—女川原発再稼働を阻む**硫化水素**問題—

**洗濯廃液**と**微生物**が原発を止める？

# 2021.7.12硫化水素労災事故(7名被災)の概要

建屋配置の平面図

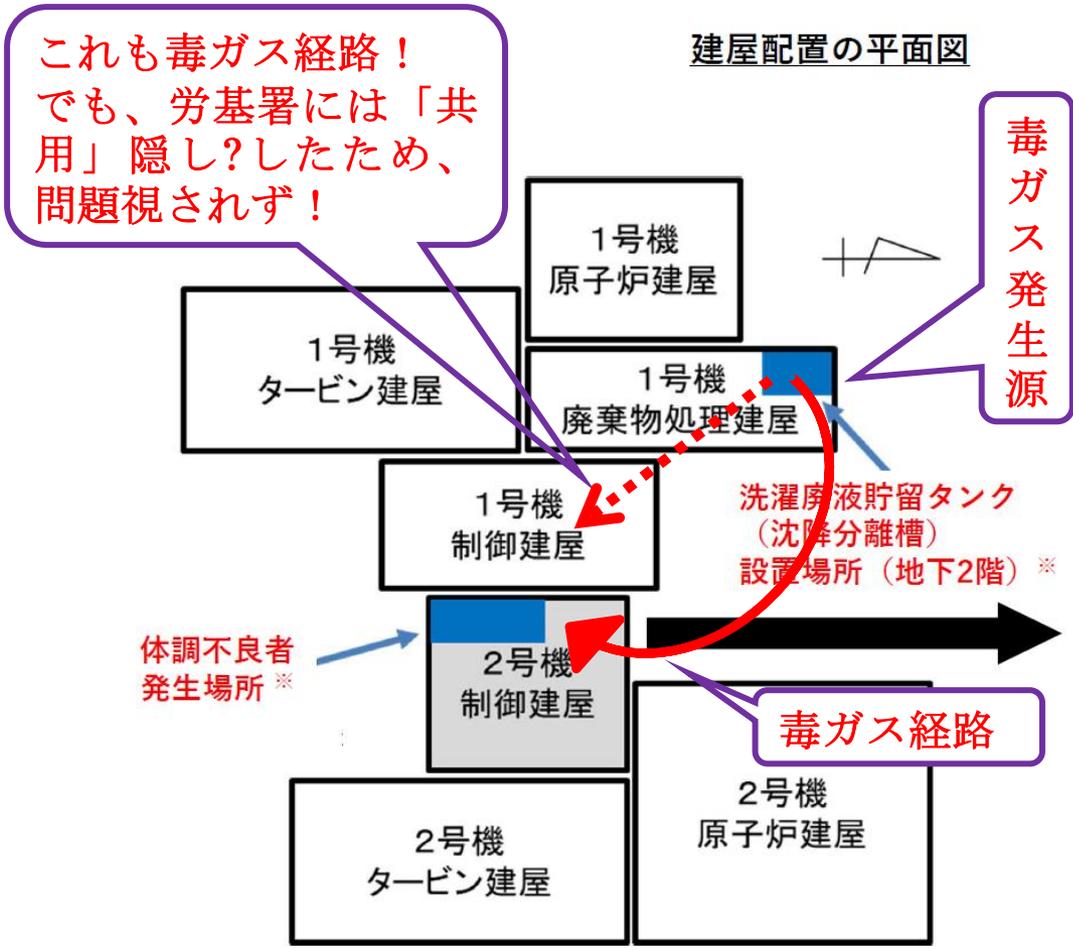
これも毒ガス経路！  
でも、労基署には「共用」隠し？したため、  
問題視されず！

「共用」による毒ガス経路に初めて言及！  
⇔労基署は問題視せず＝本文に記載なし

硫化水素流出経路（イメージ図）

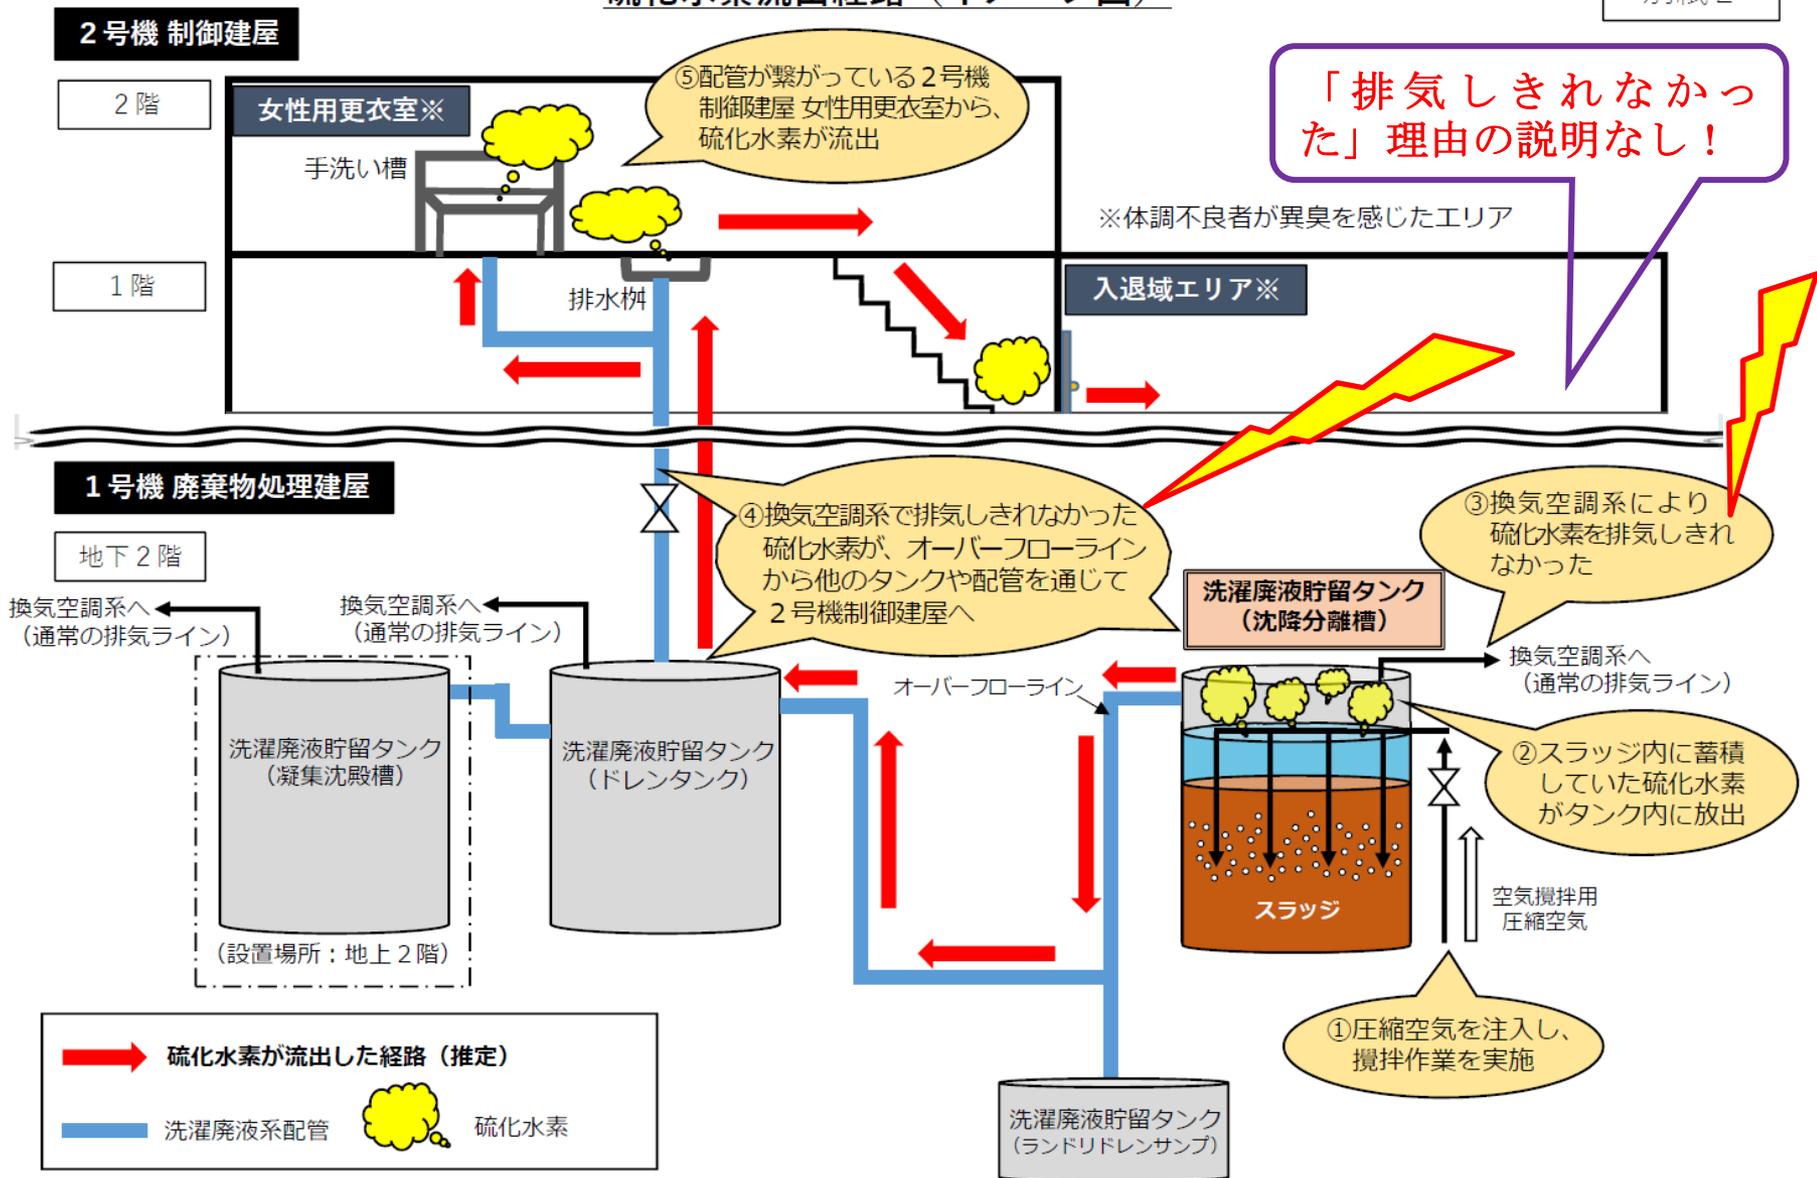
「排気しきれなかった」理由の説明なし！

再発防止対策イメージ図

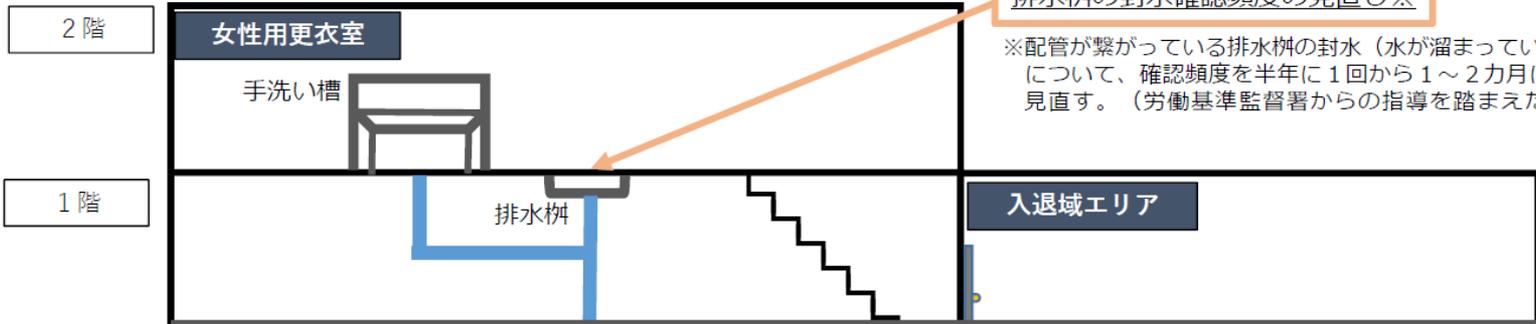
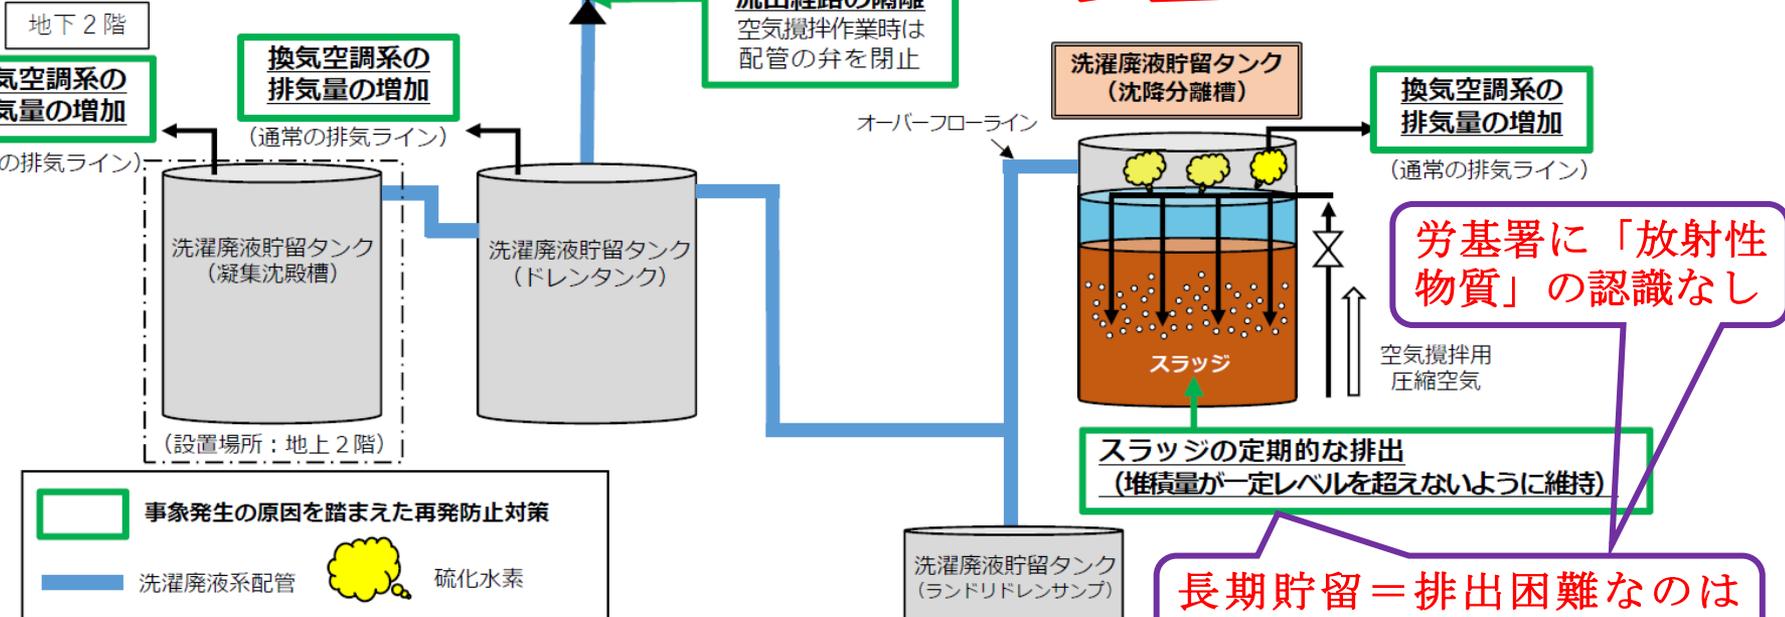
1号機でも必要はず!

労基署に「放射性物質」の認識なし

長期貯留＝排出困難なのは「放射性物質」含有のため!

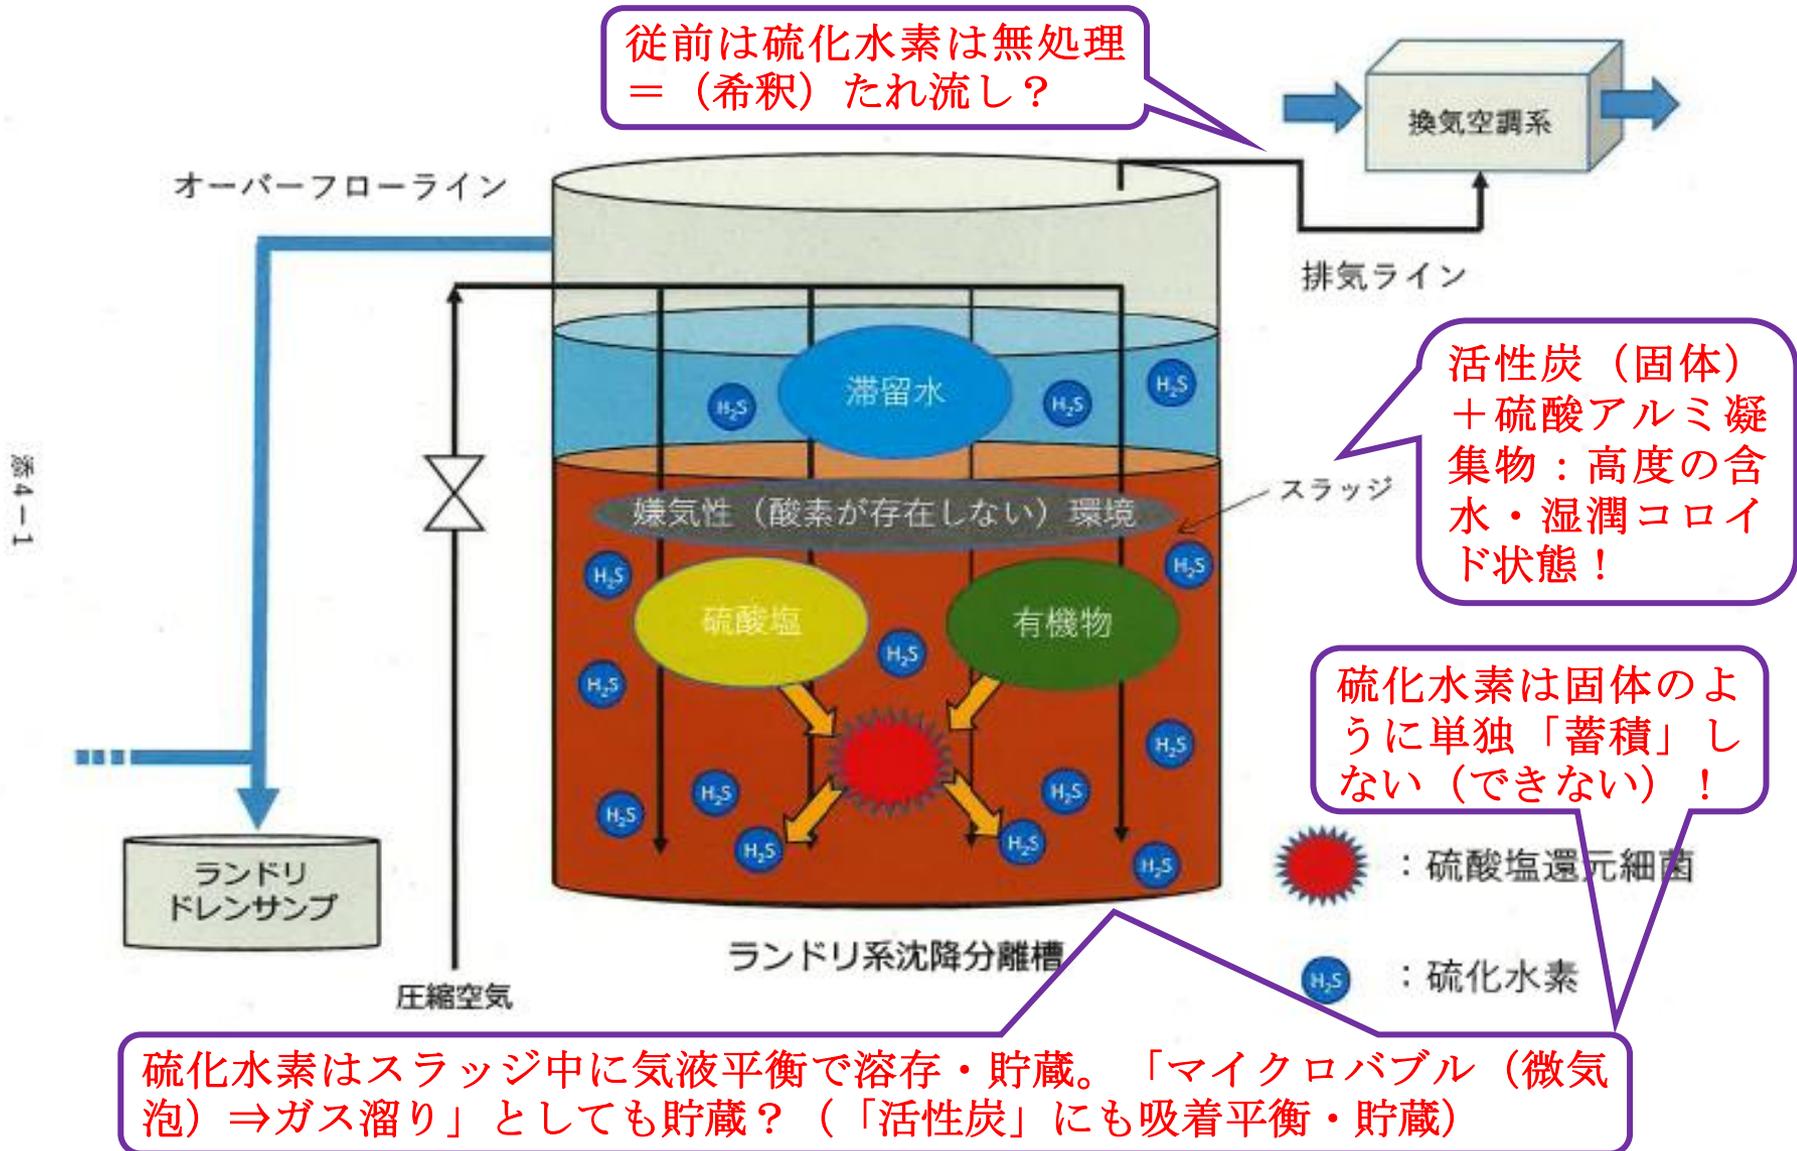
上澄水中の硫化水素濃度を測定。結果の公開が必要

両者の注入量の違い（差）が流出？

液相部（上澄水）の水位・容量、気相部の容量は？

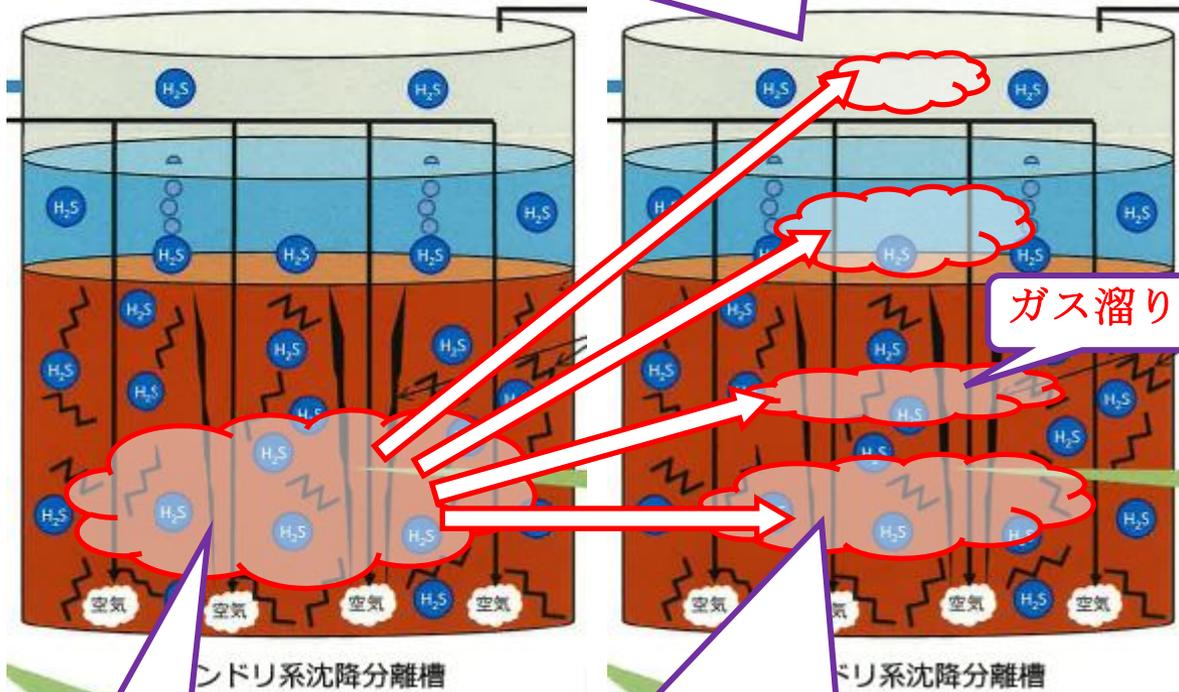
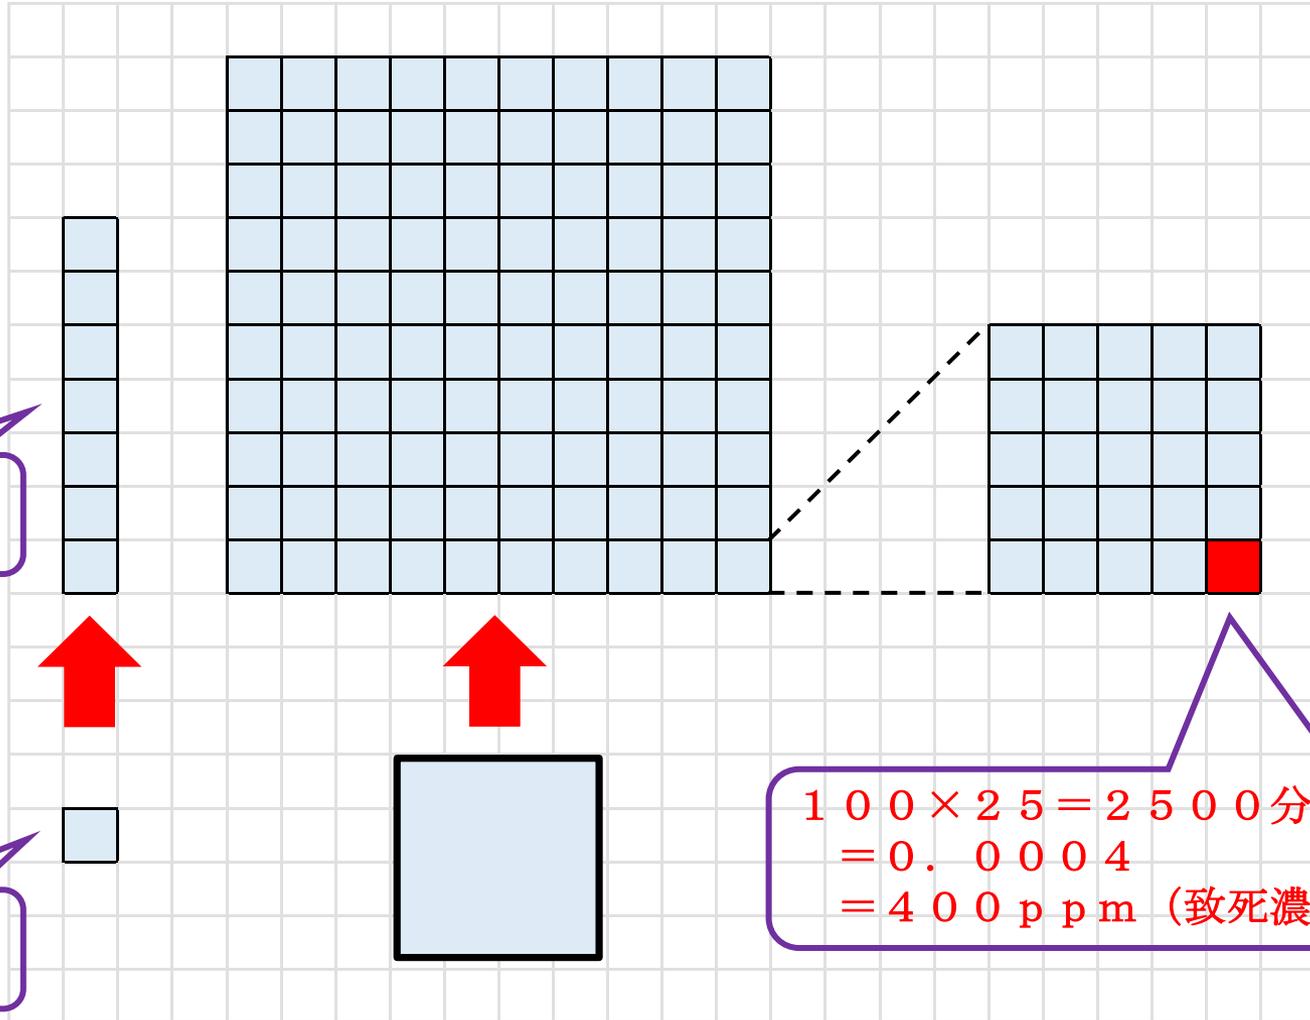
固結した活性炭の「間隙（すき間）」に水が浸透・浸潤！  
水深に応じた圧力で硫化水素が「間隙水」に溶存<気液平衡>  
+活性炭内部にも吸着<吸着平衡> ⇒ 「蓄積」？  
\*一部の間隙水は「活性炭圧密」で高圧化？…唯一の蓄積メカニズム？

7気圧で空気注入すれば、気相部では「7倍」に！  
(14気圧なら「14倍」も体積膨張！)

\* 硫化水素の排出量が、注入空気量の2500分の1でも「致死濃度」に！

排気量の大半は注入空気が占めるので、注入空気量に見合う排気(換気)を行えば事故は防げた！！

第4図 地下二階機器配置図

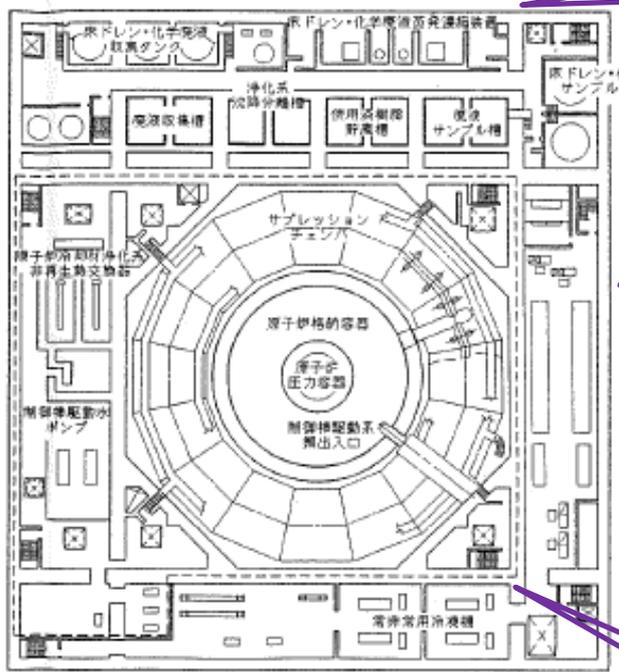
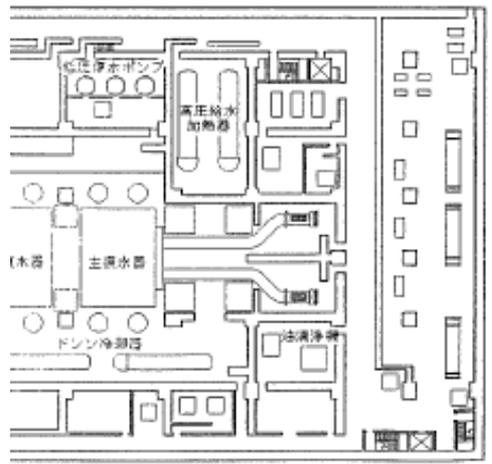
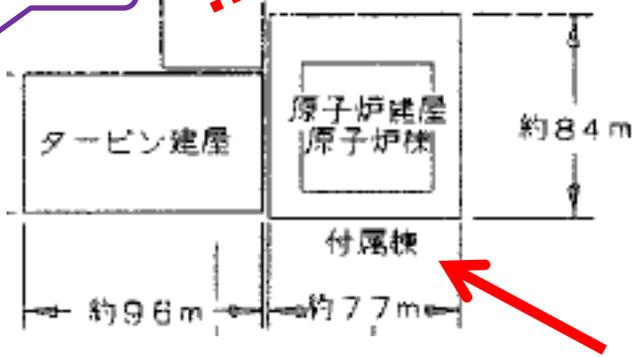
2号機に「廃棄物処理建屋」なし！ = 原子炉建屋の周辺部が「**付属棟**」(建設費の大幅節約?)。付属棟スペースに余裕なし?  
⇒「ランドリ系」は1号機と「共用」することに(+経費節減!)

図1 妥当性確認の全体の流れ

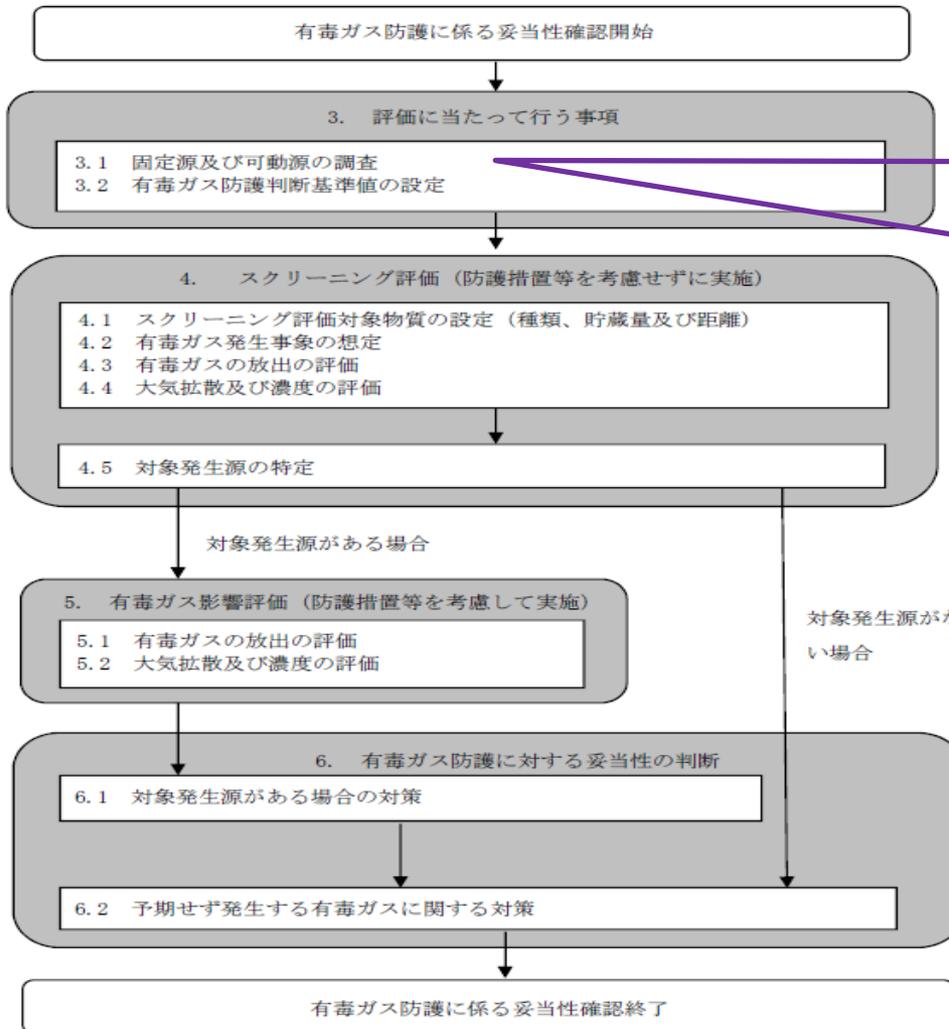
「貯蔵施設に保管されている」「有毒化学物質」ではないため、生物学的に発生する「硫化水素」は対象・想定外！
